ORD. N°

Rancagua: observaciones a solicitud de pronunciamiento respecto del IMIV Intermedio N° 06169513-1, Mario Ricardo Ramírez Lima, para el proyecto "Proyecto Conjunto Residencial Don Hernan".

Rancagua, 15 MAR 2023

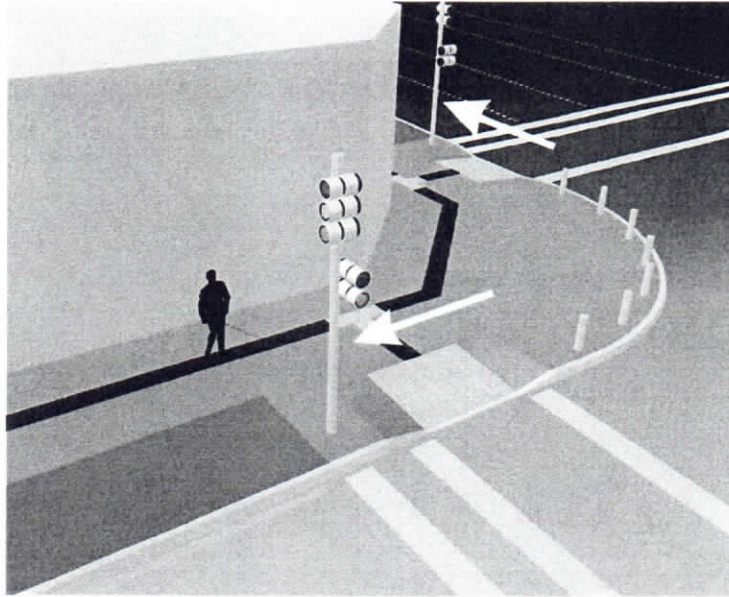
- Artículo 1.3.2. Categoría 1, punto 1.1, Espacio de Almacenamiento: Revisar y acotar las medidas del espacio de almacenamiento para al menos un automóvil por acceso al Conjunto Habitacional en calle El Sol, revisar en conjunto con radios de giro, ya que se ve que está muy justo el cumplimiento de la norma y la solera de calle El Sol, se ve desplazada hacia el borde de la calle lo cual es una situación muy insegura, se debe corregir y buscar

otra solución para lograr las distancias necesarias al interior del proyecto, sin sacrificar a los peatones en el espacio público. Además, en ese mismo borde del terreno se aprecia un canal en Google Maps, el cual no se encuentra graficado, ni se sabe que se va a hacer con él o a quién corresponde.
